Dotyczy: postępowania o udzielenie zamówienia objętego ustawą Prawo Zamówień publicznych pt.: Dostawa i zabudowa zespołu kogeneracyjnego o mocy ok. 1 MWe i ok. 1 MWt w EC Marklowice wraz z infrastrukturą towarzyszącą na gaz z odmetanowania z KWK ROW Ruch Marcel (nr sprawy 542400156).

Działając w oparciu o art. 137 ust. 6 i art. 135 ust. 1 i 2 ustawy z dnia 11 września 2019r. Prawo zamówień publicznych, Zamawiający modyfikuje treść Specyfikacji Warunków Zamówienia oraz udziela wyjaśnień na zapytania Wykonawców:

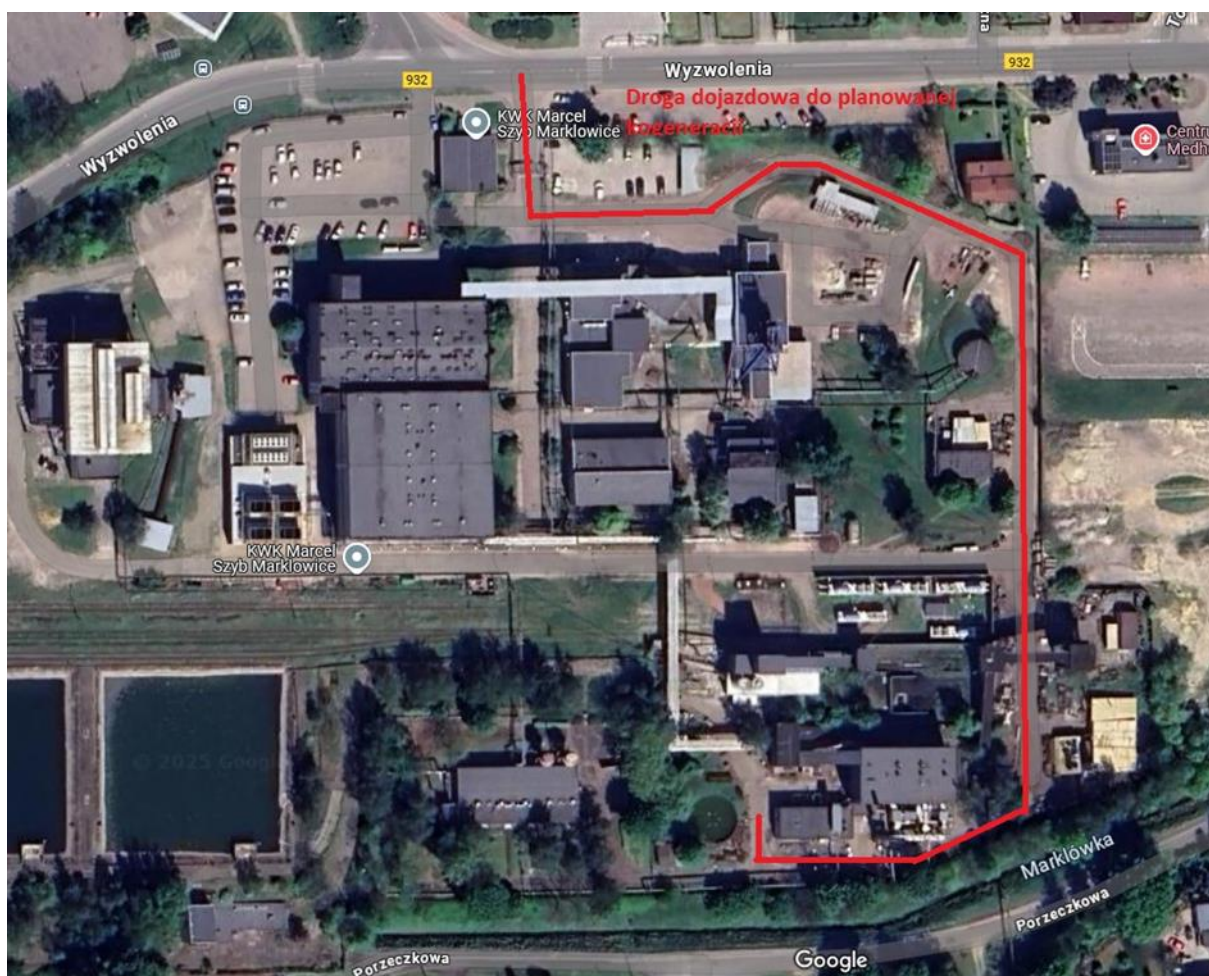
Prosimy o wskazanie drogi dojazdowej do miejsca posadowienia jednostki kogeneracyjnej oraz wskazanie ewentualnej obostrzeń na trasie jej przebiegu.

Odp.: Droga dojazdowa została wskazana na załączonej mapie, w najniższym punkcie odległość przewieszonych rurociągów od drogi wynosi 4,5 metra. Drogą tą były prowadzone podobne transporty, zalegające materiały na skrajnych drogi, kolidujące z planowanym transportem zostaną usunięte przez Zamawiającego.

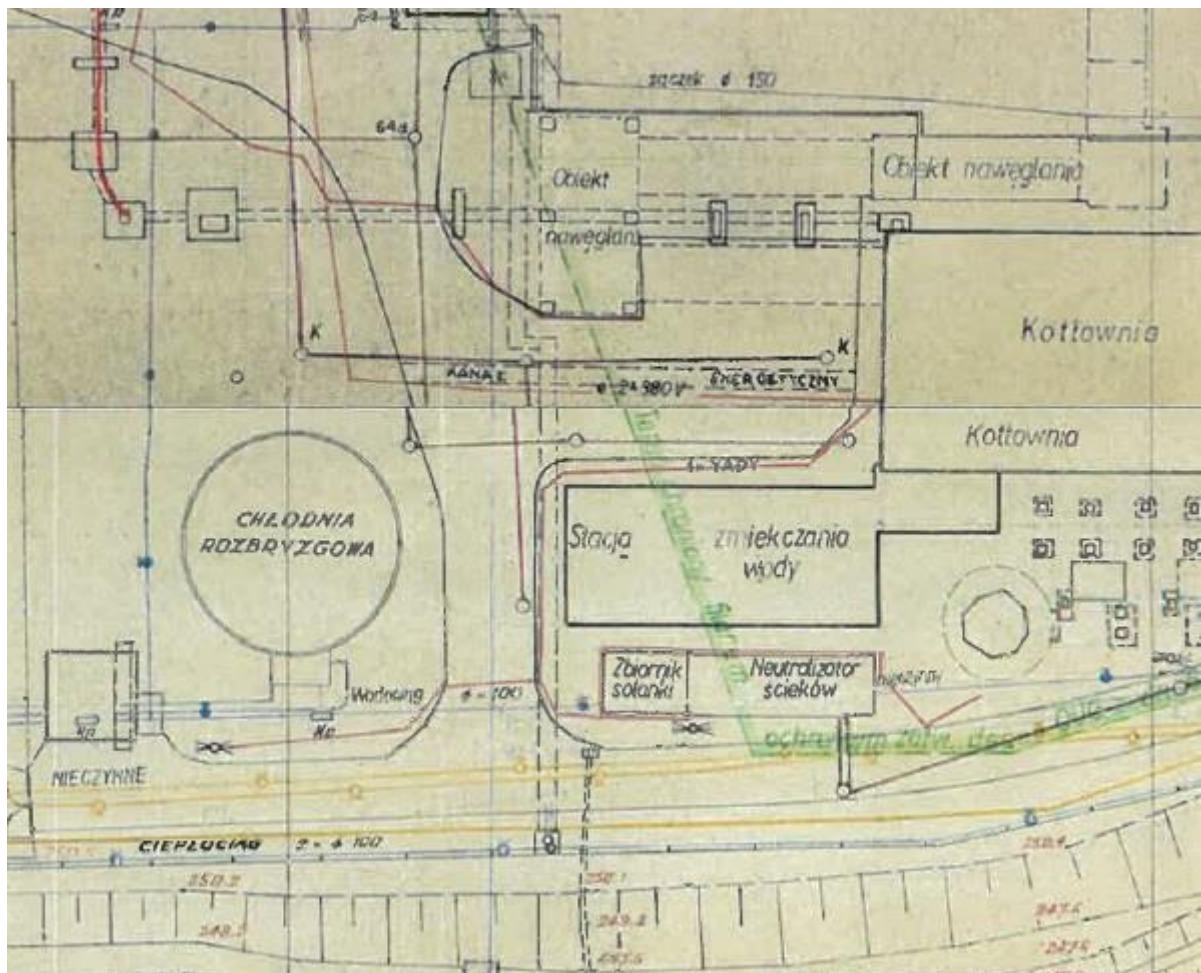
Czy Zamawiający ma wiedzę na temat ewentualnych kolizji z innymi mediami w miejscu planowanej zabudowy jednostki kogeneracyjnej?

Odp.: W załączeniu wycinek mapy w przedmiotowym obszarze obrazujący istniejące instalacje.
